Добавление 48: Правила № 49

Пересмотр 5 – Поправка 3

Дополнение 6 к поправкам серии 05 – Дата вступления в силу: 10 июля 2014 года

Единообразные предписания, касающиеся подлежащих принятию мер по ограничению выбросов загрязняющих газообразных веществ и взвешенных частиц из двигателей с воспламенением от сжатия и двигателей с принудительным зажиганием, предназначенных для использования на транспортных средствах

"Рис. 14

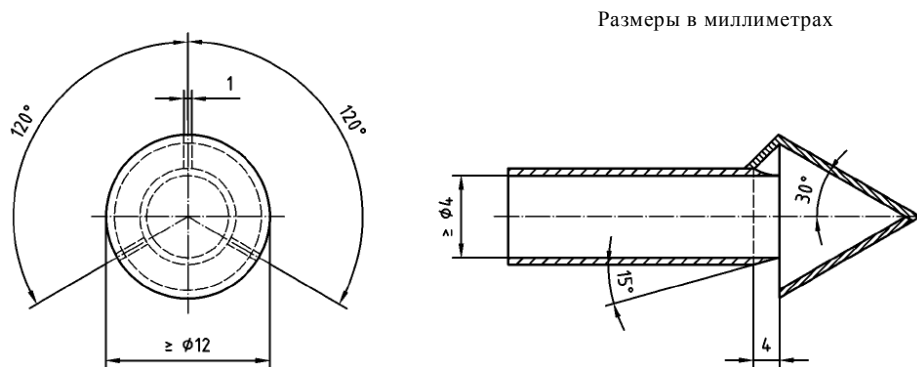
Рис. 14 изменить следующим образом:
